Samenvatting inspectie

sportpark De Munnik / Flevostraat 249 / 1442PX Purmerend / 2025

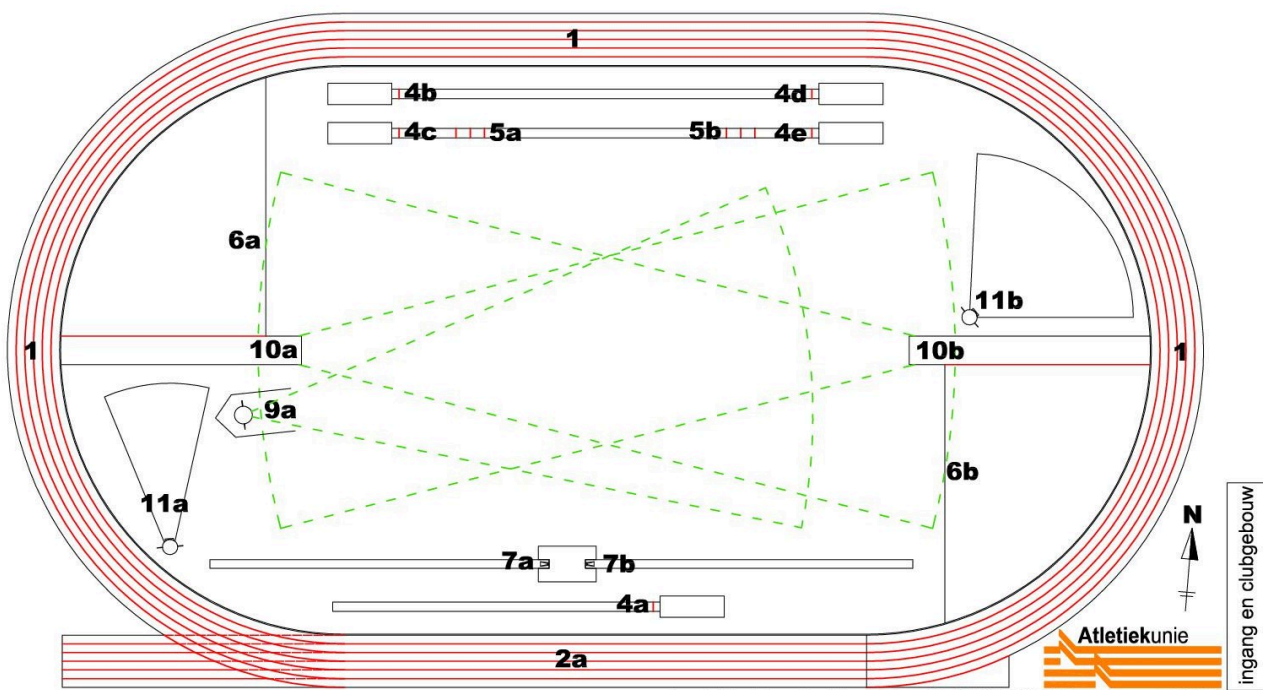
1. De nieuw aangebrachte belijning is gecontroleerd. De belijning voldoet aan het Atletiekunie Belijningsplan 2024, met uitzondering van:
